## 1. Purpose of the modification

# Installation instruction CoxDens Flex

<b>Ancienne version</b> Pression : 200 Pa	<b>Nouvelle version</b> Pression : 5000 Pa
 G000442	 G000443

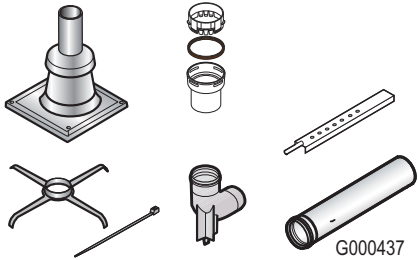
Le système de fixation aux conduits flexibles a été amélioré et simplifié : il comprend un nouvel anneau de montage et un nouveau joint. L'anneau métallique utilisé précédemment est supprimé.

Ce nouveau système de fixation est certifié pour une tenue à une pression jusqu'à 5000 Pa (niveau H1) - l'ancien système avait une tenue à 200 Pa.

<b>Bisherige Version</b> Druck: 200 Pa	<b>Neue Version</b> Druck: 5000 Pa
 G000442	 G000443

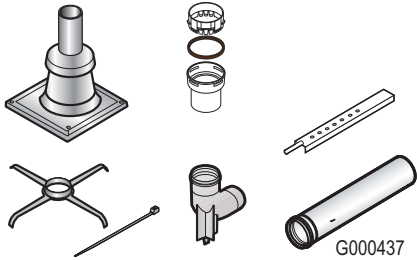
Das Befestigungssystem für flexible Abgasleitungen wurde verbessert und vereinfacht: Der Montagering und die Dichtung sind neu. Das bisher benutzte Metallband ist nicht mehr notwendig.

Dieses neue Befestigungssystem ist beständig für einen Druck bis zu 5000 Pa (Klasse H1) - statt 200 Pa für das bisherige System.

<b>Previous version</b> Pressure: 200 Pa	<b>New version</b> Pressure: 5000 Pa
 G000442	 G000443

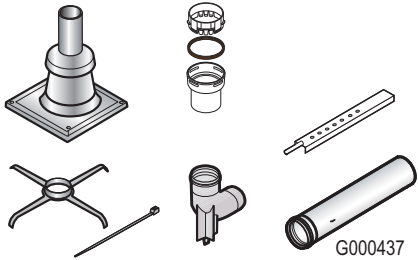
The mounting system for flexible pipes has been improved and simplified: it includes a new connection and a new gasket. The metal ring used previously is deleted.

This new mounting system is certified to withstand a pressure up to 5000 Pa (level H1) - up to 200 Pa for the previous system.
